**Bericht:**

**Neubau eines Konzerthauses mit Außenanlagen an der Meistersingerhalle in Nürnberg**

**Zweiphasiger, offener Realisierungswettbewerb  
Ergebnis und weiteres Vorgehen**

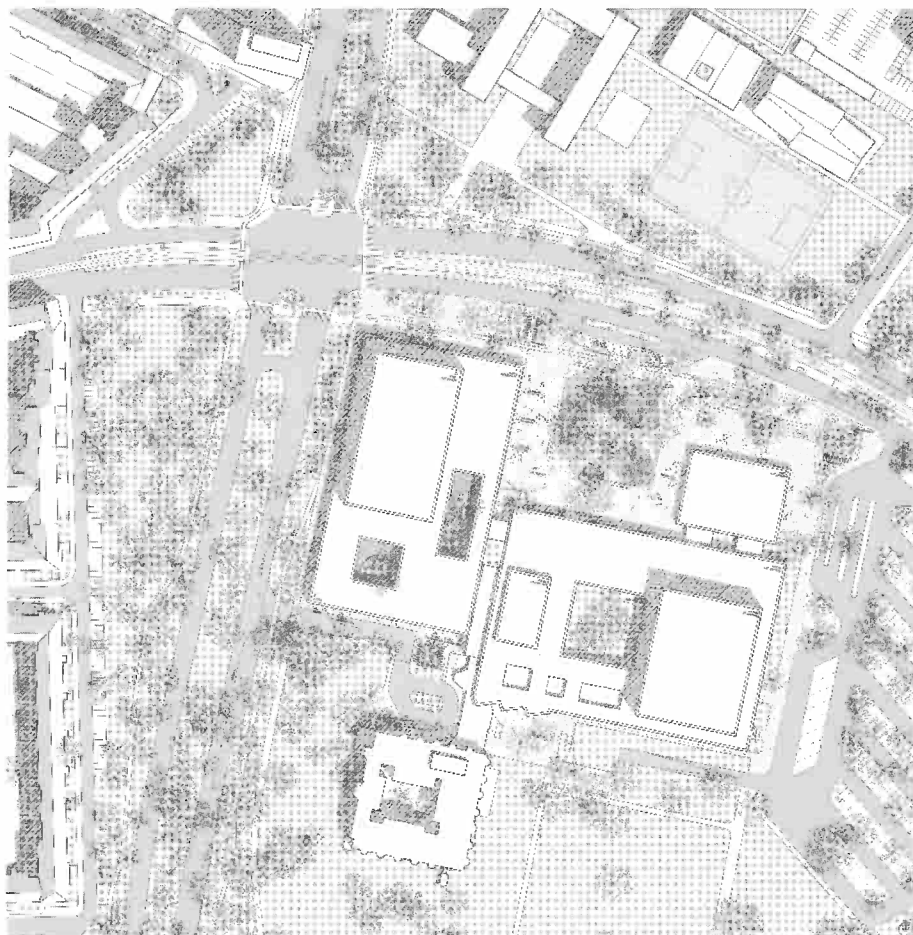
Die Arbeit versteht in überzeugender Art und Weise, die Qualitäten der Meistersingerhalle zu erkennen und mit dem neuen Konzerthaus zu einem Ensemble zu verbinden. Die prägenden Elemente der Meistersingerhalle (Foyer, Atrien durchgehender Sockel) werden aufgenommen und zu einem fließenden Raum aus Konzertsälen und öffentlichen Begegnungszonen verbunden.

Das neue Konzerthaus nutzt das vorgegebene Baufeld fast vollständig aus und verschafft sich so – unter Berücksichtigung des bestehenden Maßstabs – eine hohe Präsenz im Stadtraum. Der Sockel nimmt die bestehende Traufhöhe auf und rückt – wie die Meistersingerhalle auch – die großvolumigen Konzertsäle leicht ein. Dies trägt wesentlich zur gelungenen Ensemblewirkung bei.

Durch das Ausnutzen des Baufeldes entsteht auch ein dreiseitig gefasster Hof, von dem aus alle Gebäudeteile / Nutzungen erschlossen werden. Die Bestandsbäume bekommen eine Fassung und bilden in einfacher und überzeugender Weise das prägende Element des Hofes.

Das neue Konzerthaus wirkt offen und einladend. Alle wesentlichen Funktionen des Vorderhauses werden im Erdgeschoss angeordnet, hierdurch gewinnt das neue Konzerthaus Lesbarkeit, Orientierung und letztlich auch Identität. Das helle und großzügige Foyer wird vom zentralen Platz erschlossen und führt seine Besucher direkt und ebenerdig in den Konzertsaal. Auf Treppeninszenierungen wird bewusst zugunsten von Offenheit und Transparenz verzichtet. Einzig der Konzertsaal mit seinen begleitenden Erschließungskernen und notwendigen Erschließungsflächen erhebt sich aus der Sockelzone.

Der Konzertsaal lässt eine hohe architektonische und akustische Qualität erwarten. Die Saalgeometrie ist angemessen. Das stetig ansteigende Parkett sollte eine Stufung erfahren. Die Überdeckung des Parketts durch den Rang hinten und der Ränge untereinander ist zu groß. Die Sichtbeziehungen sind von allen Publikumsplätzen gut, im Bereich des Chors ist sie im Falle einer Publikumsnutzung jedoch noch zu optimieren. Ebenso sind die Deckenreflexionen in Kombination mit den Bühnen-Deckenreflektoren und die seitlichen Reflexionen von den Wänden sowie der Bühnenreflektor für die Musiker noch undifferenziert. Maßnahmen zum Schutz vor hausinternen und äußeren Lärmeinwirkungen sind nicht dargestellt.

Der Übergang zwischen Bestand und Neubau wird mit dem bereits bekannten Element des Atriums geschaffen. Es lenkt die Besucher um, markiert den Übergang und wird als besonderer Ort noch einmal betont. Angegliedert an dieses Atrium ist auch der kleine Saal, der damit nicht nur Licht und Luft erhält, sondern auch – je nach Anforderung – entweder als interner Probensaal oder als separater, öffentlicher Konzertsaal an strategisch gut positionierter Stelle genutzt werden kann.

Das Hinterhaus orientiert sich im rückwärtigen Bereich zweigeschossig um einen weiteren Hof. Die Dimensionen des Hofes lassen attraktive Arbeitsbedingungen im Konzerthausalltag erwarten. Das Raumprogramm funktioniert in der vorgeschlagenen Gebäudegeometrie gut. Durch die Anordnung auf nur zwei Ebenen profitieren die zukünftigen Nutzer von kurzen Wegen zwischen den verschiedenen Bereichen des Hauses. Auch die Anlieferung ist gut positioniert. Sie ist jedoch außen in der Geometrie und innen in der Abfolge aus Anlieferung, Lagerung und Künstlerfoyer noch zu optimieren. Gleiches gilt für die Entfluchtung des Gebäudes, sie ist bislang aus Sicht des Brandschutzes nicht sichergestellt.

Der Einsatz von Naturstein, Holz und Glas in Kombination mit erprobten Konstruktionsansätzen lassen eine einfache Realisierung und einen wirtschaftlichen Betrieb erwarten. Das Gebäude zeigt sich in seiner Struktur und Materialisierung robust und langlebig. Insgesamt entwickelt die Arbeit aus einfachen entwurflichen Grundelementen eine klare architektonische Haltung. Sie ist sich der Qualität der bereits bestehenden architektonischen Elemente bewusst und komponiert sie sensibel und gekonnt zu einem Gesamtbild. Diese Bescheidenheit und Leichtigkeit ist die besondere Qualität der Arbeit und führt zu einem überzeugenden Entwurf eines neuen Konzerthauses für Nürnberg.

Das Preisgericht beschließt einstimmig, der Ausloberin zu empfehlen, die Verhandlungen mit den Verfassern der Arbeit des ersten Preises mit dem Ziel aufzunehmen, sie mit der weiteren Bearbeitung gemäß Auslobung zu beauftragen.

Dabei sind die Hinweise der schriftlichen Beurteilung zu beachten.
